Krycí list ZBV

Název a evidenční číslo Stavby: II/105 - Severní obchvat Jílového u Prahy, 5211521005 Číslo a název stavebního objektu/provozního souboru (SO/PS) SO 190.1 Dopravní značení, I. etapa Číslo a název podobjektu/rozpočtu:	Číslo SO/PS/ /číslo Změny SO/PS: 190.1/1	Číslo ZBV: 26
--	---	-----------------------------

Změnový list

Dopravní značení I. etapa/upřesnění technického řešení oproti PDPS

DETAIL V MÍSTĚ DĚLÍČHO OSTRŮVKU (MÍSTO PRO PŘECHÁZENÍ)

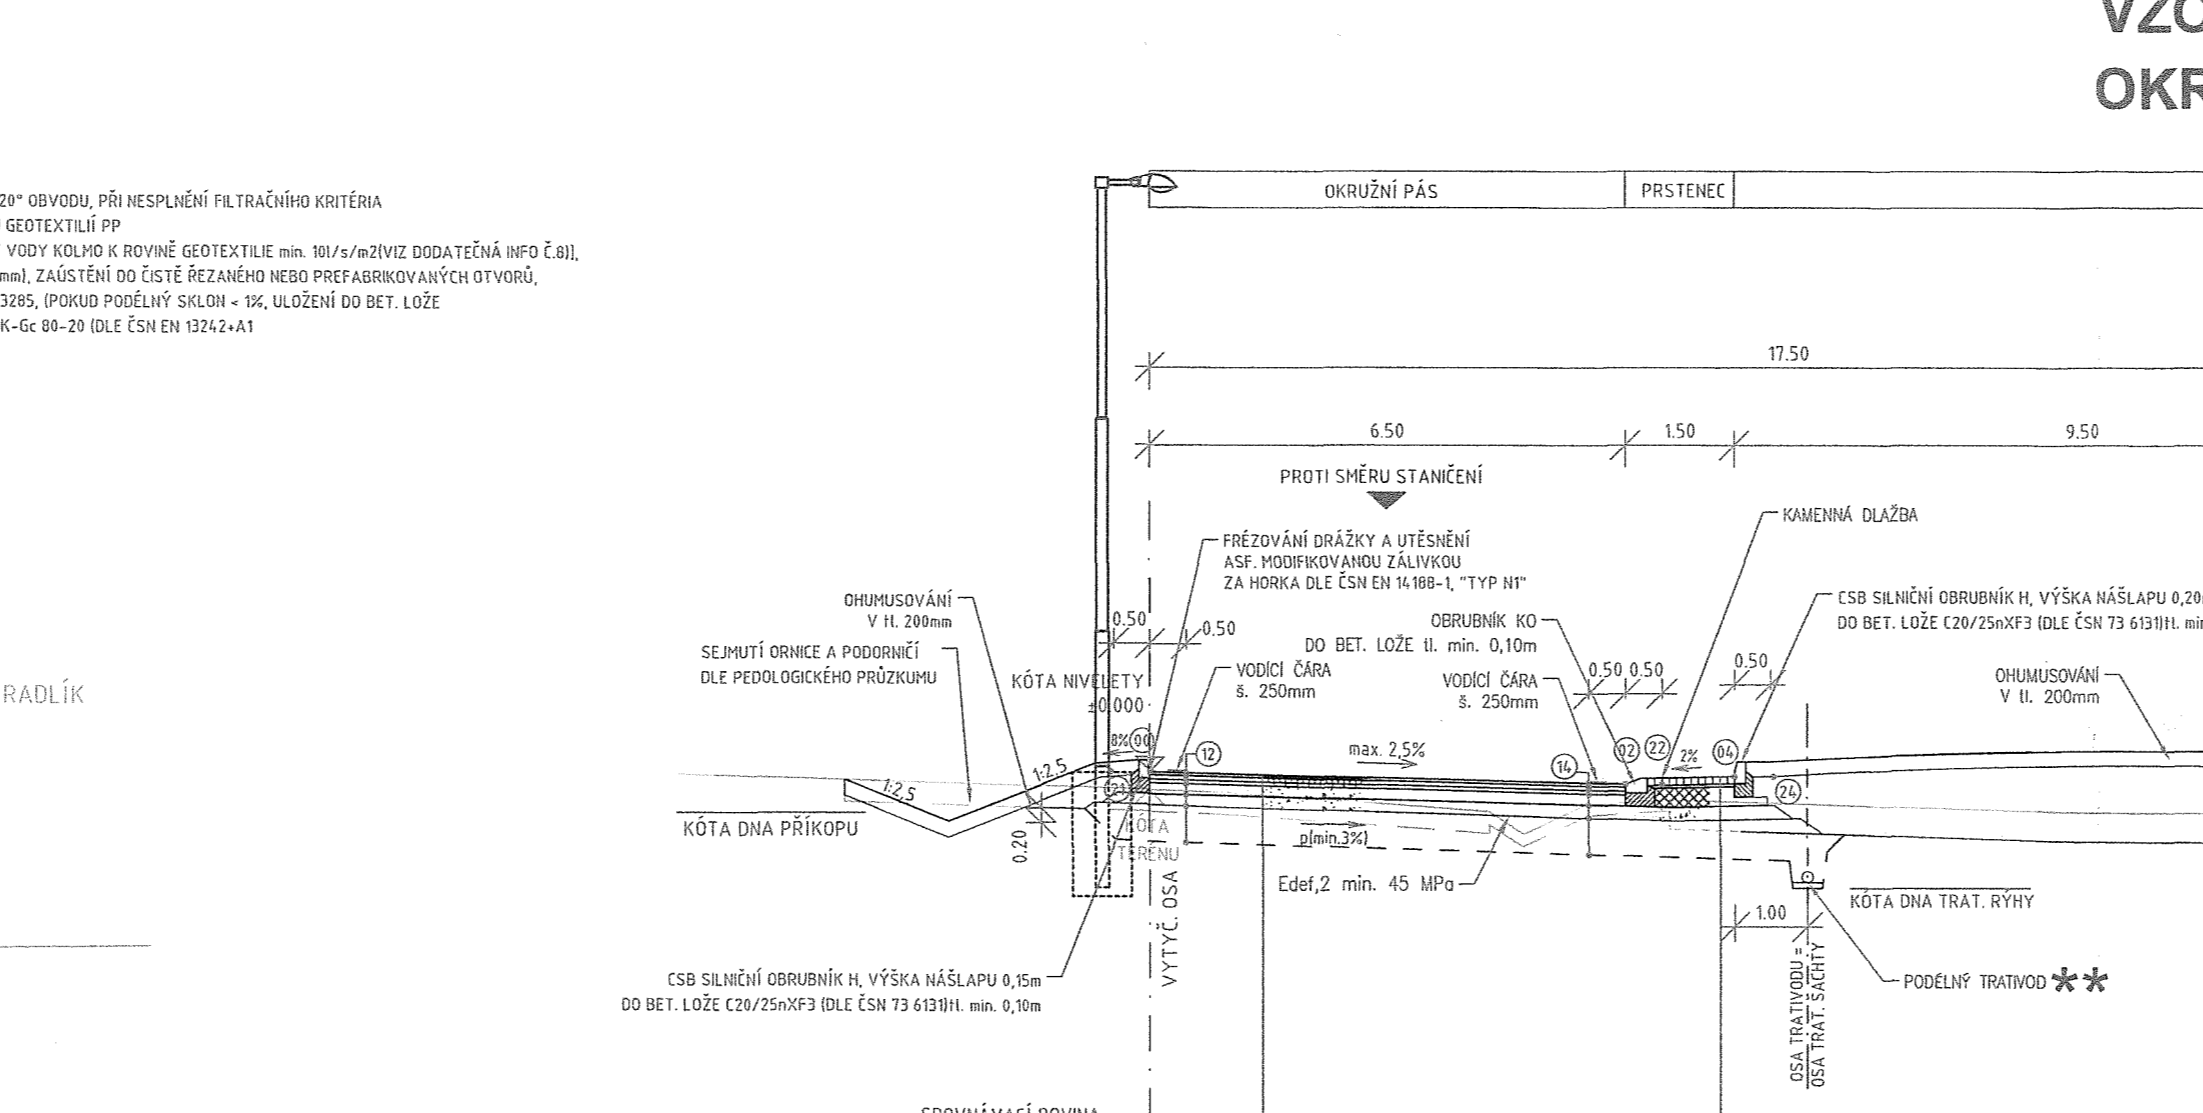
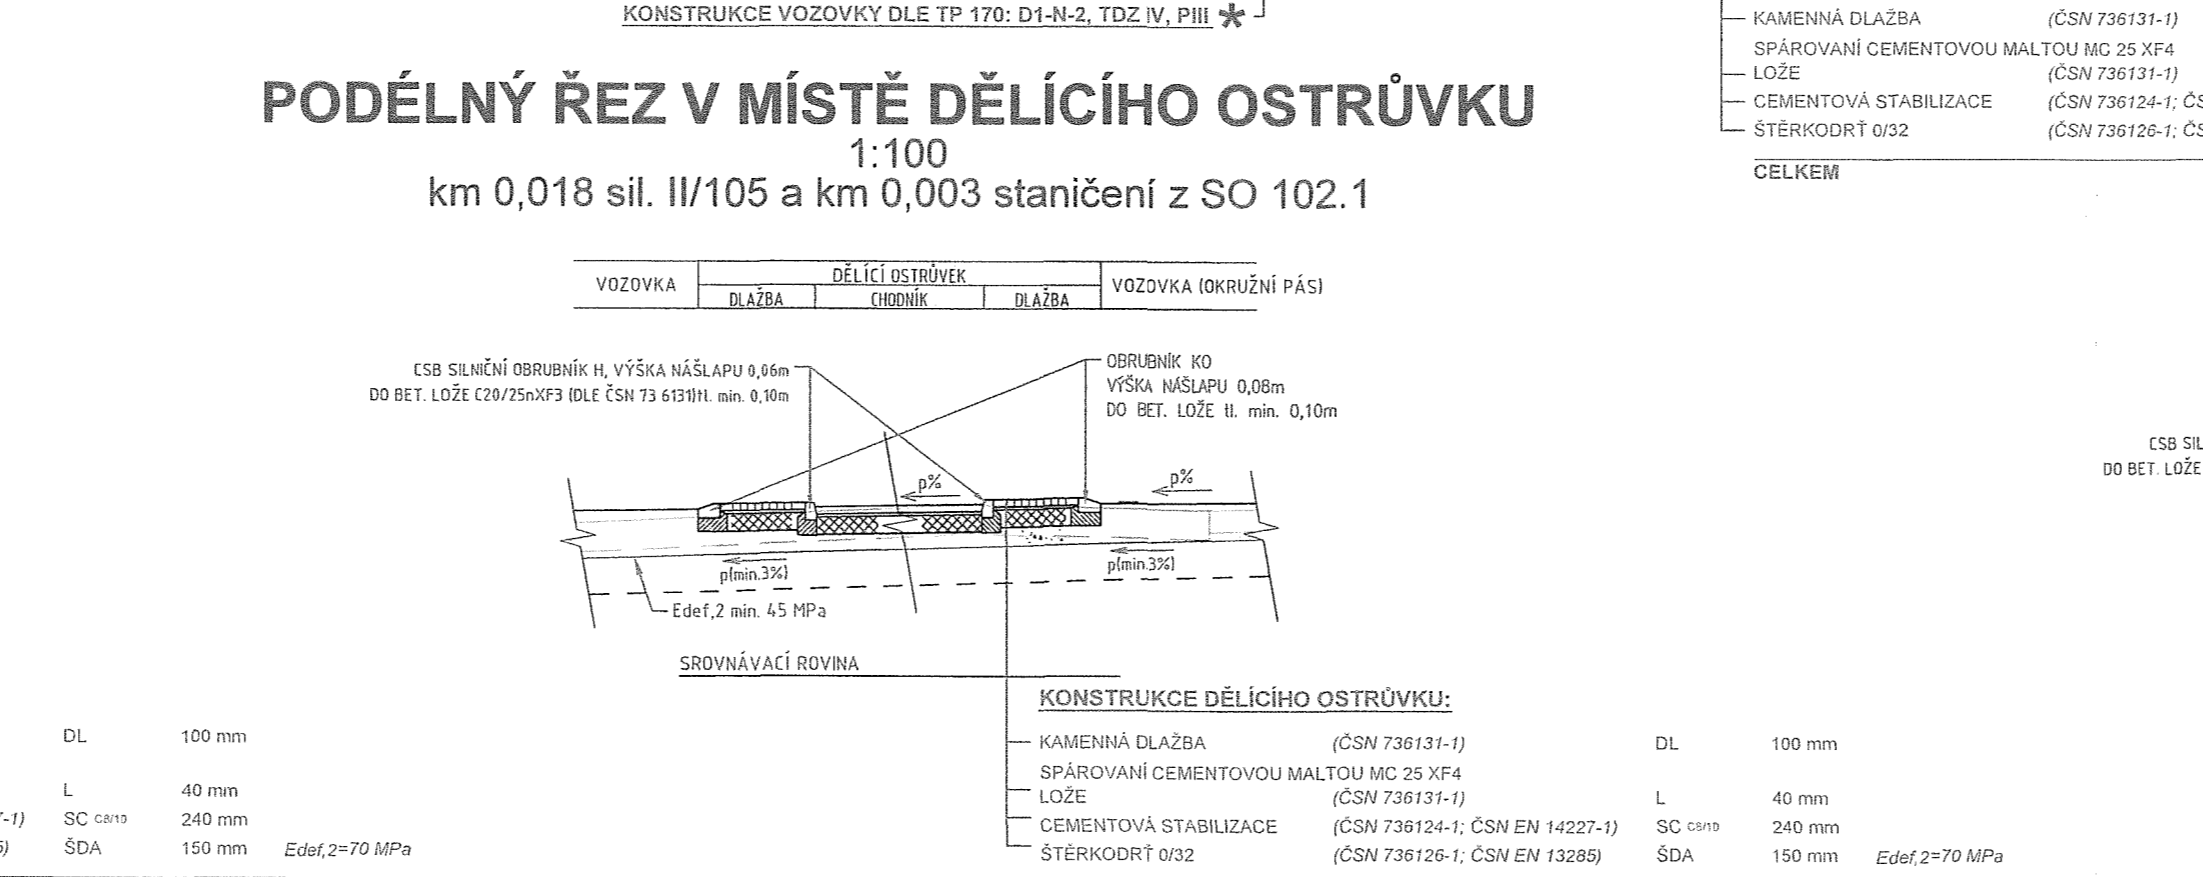
Na základě upozornění fy První Jílovská a.s. došlo k prověření a následně úpravě ostrůvku. Úprava tohoto ostrůvku byla nutná z důvodu průjezdu nadrozměrné dopravy do/z areálu První Jílovská a.s. Týká se položek č. 914331 a 915111.

Na základě požadavku fy První Jílovská a.s. byl upraven směrový ostrůvek. Týká se položek č. 914331 a 915111

a	ÚPRAVA DĚLÍČHO OSTRŮVKU	28.02.2023
označení změny	text změny - odůvodnění	datum podpis
Název stavby:	II/105 - SEVERNÍ OBCHVAT JÍLOVÉHO U PRAHY	Číslo objektu: SO 101.1
Objednatel stavby:	Krajská správa a údržba silnic Středočeského kraje, p.o. Zborovská 11, 150 21 Praha 5	Režisér: Datum: Podpis:
Stavba:	Město Jílové u Prahy Masarykovo nám. 194, 254 01 Jílové u Prahy	Režisér: Datum: Podpis:
Technický dozivatel:	PRAGOPROJEKT, a.s. K Ryšánc 1668/16, 147 54 Praha 4	Režisér: Datum: Podpis:
Zhotovitel stavby:	SPOLEČNOST PRO II/105 - SEVERNÍ OBCHVAT JÍLOVÉHO U PRAHY	Režisér: Datum: Podpis:
Stavba:	IMOS Brno, a.s. Olomoucká 704/174, Černoovice, 627 00 Brno	Režisér: Datum: Podpis:
Stavba:	Froněk, spol. s r.o. Zátíší 2488, 269 01 Rakovník	Režisér: Datum: Podpis:
Stavba:	PSN & DS a.s. Hlinky 605/118, Písařky, 603 00 Brno	Režisér: Datum: Podpis:
Koordinátor RDS:	TUBES spol. s r.o. Nad Zátíší 345/12, 142 00 Praha 4	Režisér: Datum: Podpis:
